SAKSPAPIR

Saksnr	Utval	Type	Dato
45/2016	Formannskap/plan- og økonomiutvalet	PS	02.05.2016
38/2016	Kommunestyret	PS	23.05.2016

UTTALE TIL KONSESJONSSØKNAD FOR LEIROFOSSEN OG STEINSEDALSELVI KRAFTVERK

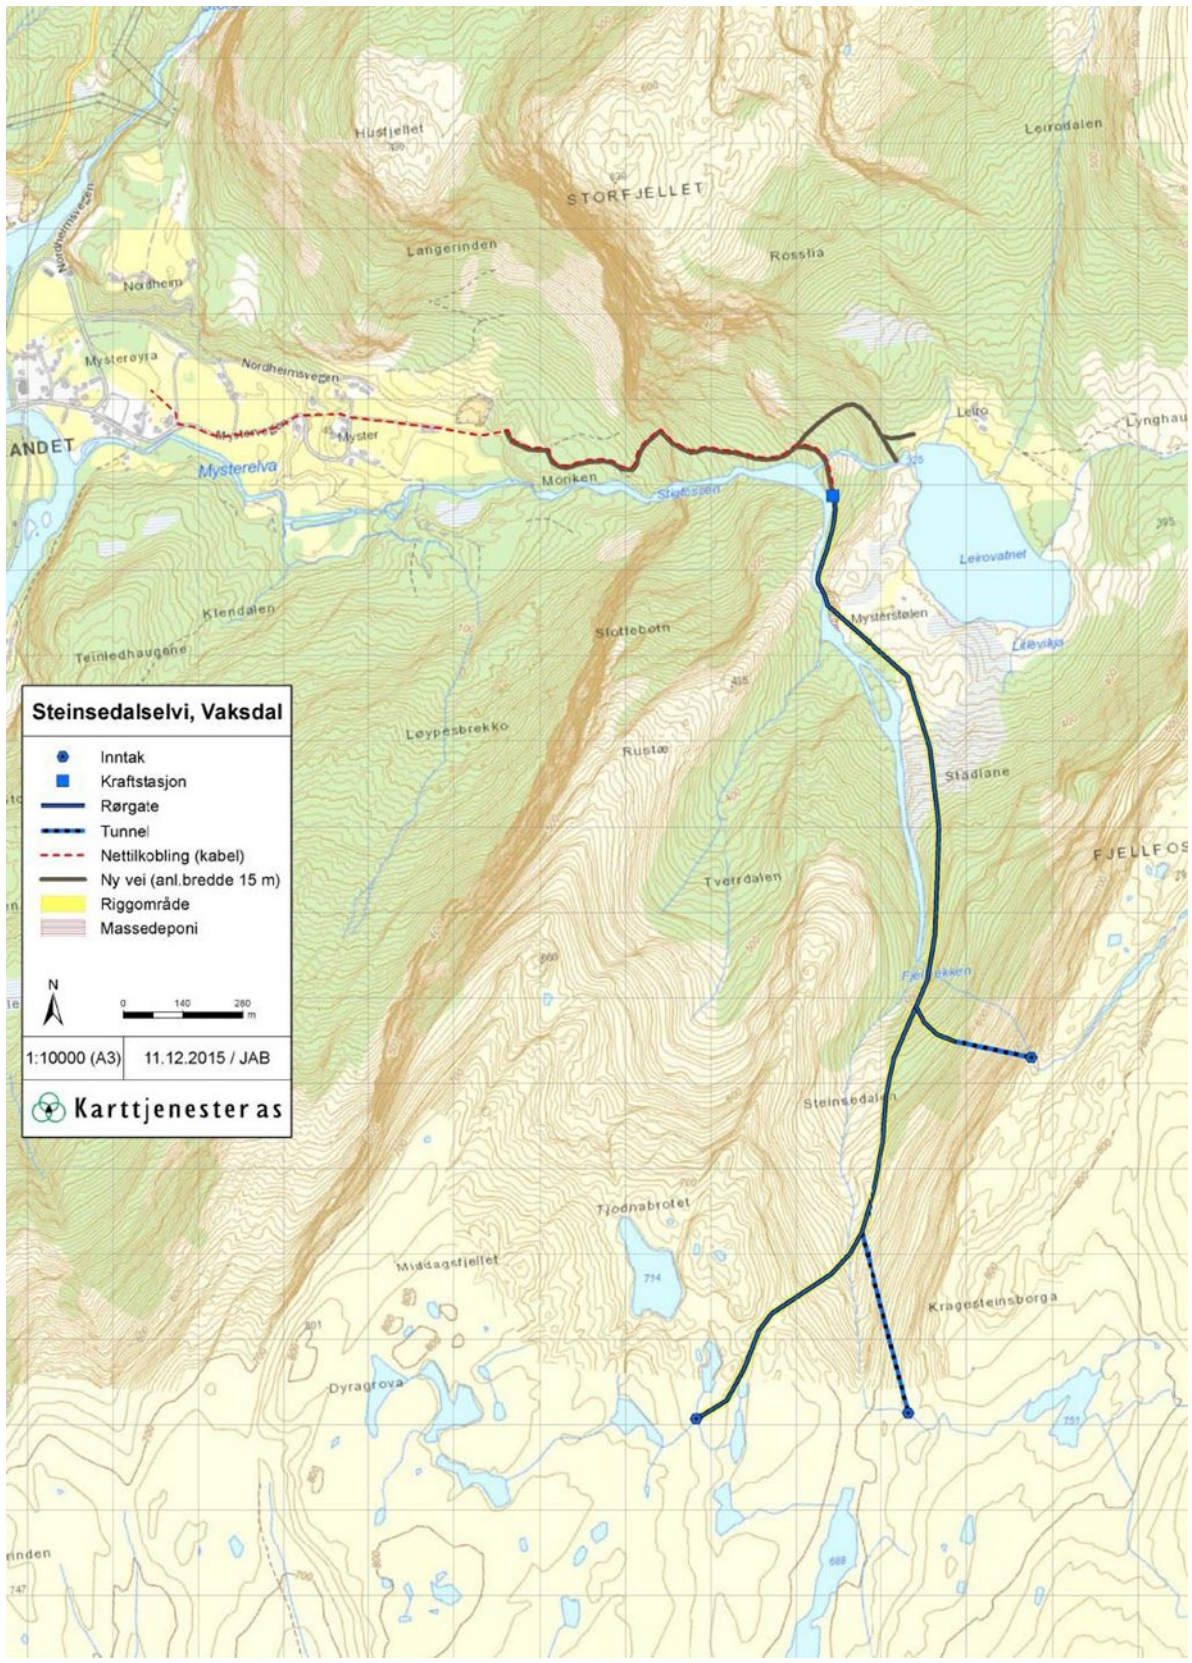
Konfliktar i samband med utbygging av Steinsedalselvi kraftverk er først og fremst knytta til landskap og villrein. Ein vil få eit tap av INON-område på ca 10 km². Alle dei tre inntaka til kraftverket ligg i sårbart høgfjellsområde av høg verdi og leveområde for villrein. Røyrgate fram til inntak 3 vil ha svært negative konsekvensar for store sårbare fjellområde og for leveområde for villrein.

Bilete forrige side viser kart over inntak til Steinsedalselvi kraftverk. Inntak 3 lengst nede til venstre i nedgrav røyr, har eit nedslagfelt på berre 0,14 km². og gjev eit stort naturinngrep. Bildet over: Leirofossen øvst; Stigfossen lenger nede. P.g.a. inntaket til Myster kraftverk om lag midt i biletet, er vassføringa i Stigfossen redusert. Kraftstasjonen for Leirofossen kraftverk og Steinsedalselvi kraftverk er planlagd på høgre side nedanfor Leirofossen.

Kraftverket må byggjast utan inntak 3.

Fig. 4: 3D-modell som viser Steinsedalselvi og Leirofossen kraftverk med inntak og vannvei

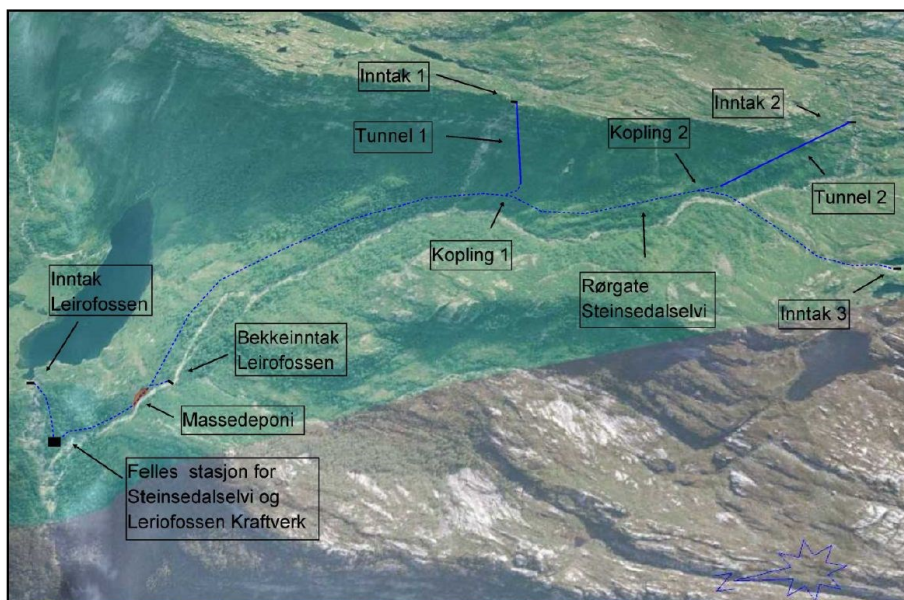
Utbygging av Leirofossen, som Stigfossen er ei fortsetjing av, vil etter kommunen si vurdering vera i strid med den store opplevingsverdien landskapsrommet inn mot Leiro har for reiselivet, inkludert opplevinga av Fjellfossen ned mot Leirovatnet, som kommune har rådd frå å byggja ut. I tillegg har

Til liks med Fjellfossen er det kommunen si vurdering at Leirofossen er så eksponert at fossen ikkje bør byggjast ut.
